**RESOLUCIÓN No. 3170 DEL 05 DE DICIEMBRE DE 2023, ARMENIA QUINDIO,**

**"POR MEDIO DEL CUAL SE OTORGA UN PERMISO DE VERTIMIENTO DE AGUAS RESIDUALES DOMÉSTICAS PARA EL PREDIO DENOMINADO 1) LT ACCESO Y PORTERIA HACIENDAS EL RANCHO UBICADO EN LA VEREDA LA ARGENTINA DEL MUNICIPIO DE TEBAIDA (Q) HASTA PARA MAXIMO 05 CONTRIBUYENTES PERMANENTES Y SE ADOPTAN OTRAS DISPOSICIONES"**

**"CONCEPTO TÉCNICO PARA TRÁMITE DE PERMISOS DE VERTIMIENTOS CTPV – 502 – 2023**

**4.2. SISTEMA PROPUESTO PARA MANEJO DE AGUAS RESIDUALES**

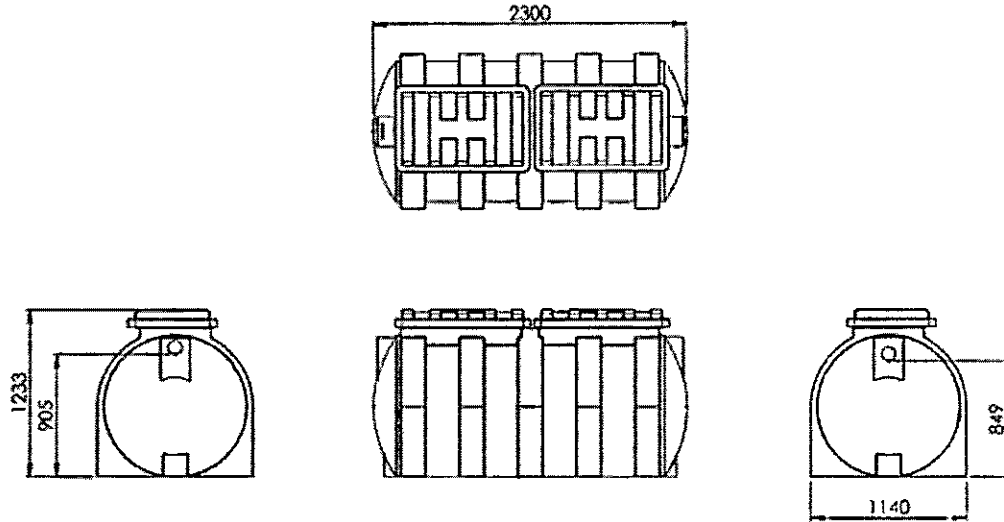
Según planos allegados, las aguas residuales domésticas (ARD), generadas por la vivienda campestre se conecta a 1 Sistema de Tratamiento de Aguas Residuales Domésticas (STARD) compuesto por trampa de grasas en mampostería, tanque séptico y filtro anaeróbico en prefabricado integrado y como sistema de disposición final un **Pozo de absorción**.

Tanque séptico y Filtro Anaerobio de Flujo Ascendente FAFA: Según las memorias de cálculo se diseña un sistema de tratamiento integral convencional en prefabricado de la marca Colempaques para el tratamiento primario y biológico, con las siguientes dimensiones:

- 1) Tanque séptico: 1500 Litros de capacidad, estructura de tratamiento primario.
- 2) Filtro anaeróbico: 500 litros de capacidad, estructura de tratamiento biológico anaerobia.

Imagen 2. Esquema corte de sistema de tratamiento.

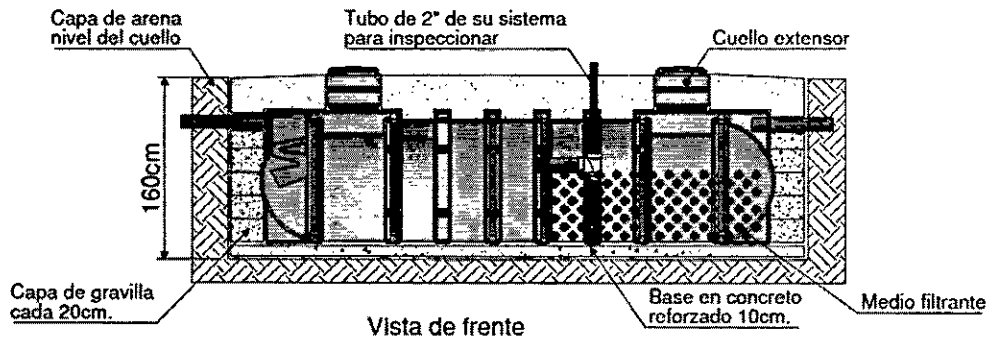
**Disposición final del efluente:** Como disposición final de las aguas residuales domésticas tratadas se opta por un Pozo de absorción, el cual se diseñó de acuerdo a las condiciones y resultados obtenidos en el ensayo de percolación. La tasa de percolación obtenida a partir de los ensayos realizados en el sitio es de 5.75 min/2.5cm, de absorción media, para un tipo de suelo Arena fina. Se utiliza método de diseño "Metodología de EPM" para un valor de coeficiente de absorción  $k_1$  de 2.25 m<sup>2</sup>/persona obteniendo un área de absorción requerida de 15.3 m<sup>2</sup>, por tanto, Se diseña 1 Pozo de absorción con diámetro 2m y profundidad 3m.

**Figura 18.** Áreas para uso de acuerdo con Zonas de conservación y protección hídrica

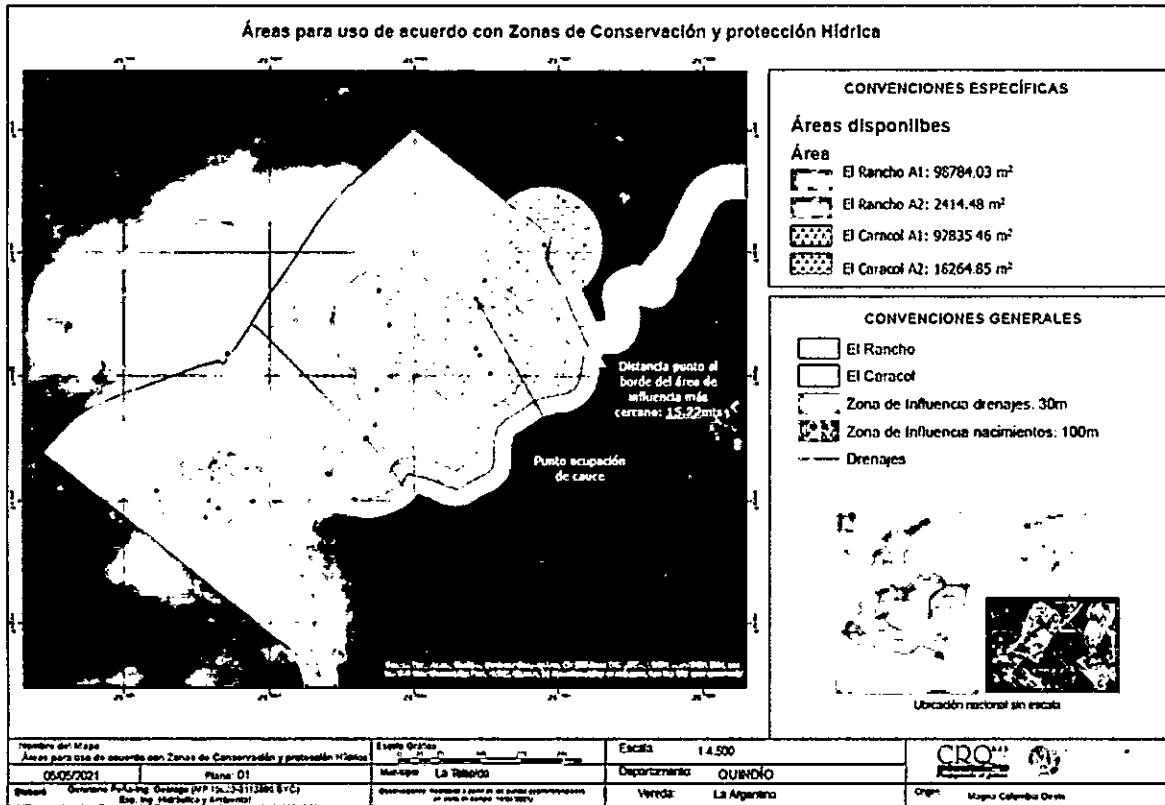
2. Es importante indicar, que el punto donde se pretende llevar a cabo la obra de ocupación de cauce se encuentra dentro del área de protección del afloramiento citado anteriormente, proceso realizado a partir de la demarcación del buffer (zona de influencia) correspondiente al área de protección (100 metros a la redonda a partir de su periferia). La distancia desde este punto (ocupación de cauce) con respecto al borde del área de influencia más cercano es de 15.22 mts. (ver Figura 18).

**Figura 22. Implantación proyecto Rancho Luxury Farms con franjas forestales protectoras**

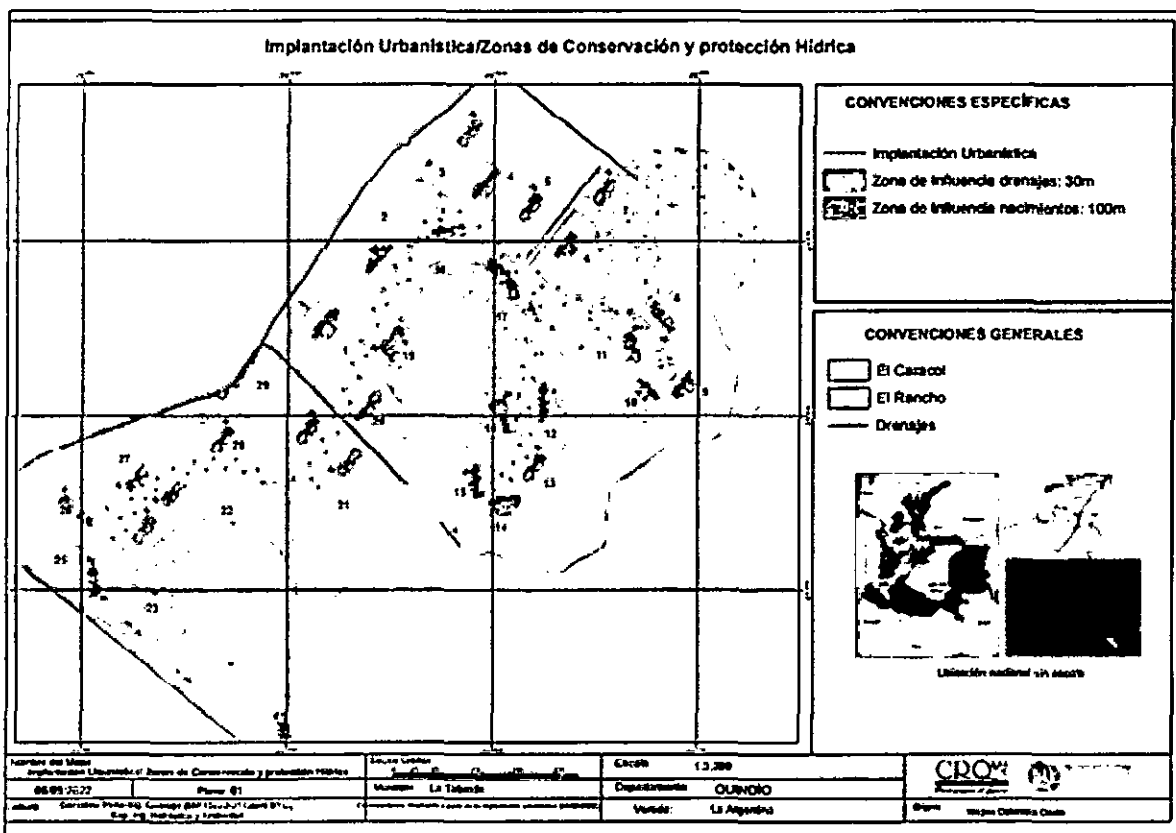
Una vez superpuesta la información entregada, así como las zonas de protección definidas en el informe de abril/2021, tenemos lo siguiente:

- Las viviendas construidas numero 18 y 20 se encuentran por fuera de la franja forestal protectora de los nacimientos y/o afloramientos de las fuentes hídricas superficiales evidenciadas.
- Las obras proyectadas en su totalidad de los predios y/o lotes 10, 11, 12 y 19 se encuentran dentro de la franja forestal protectora de los nacimientos y/o afloramientos identificados.
- Las obras proyectadas de los predios 17, 16, 7 y 8 se encuentran parcialmente dentro de las áreas forestales protectoras de los mencionados nacimientos y/o Afloramientos.
- Algunos sectores de la vía implantada se encuentran en el área forestal protectora de los mencionados nacimientos y/o afloramientos.
- Las obras restantes proyectadas, se encuentran por fuera de las áreas forestales protectoras.
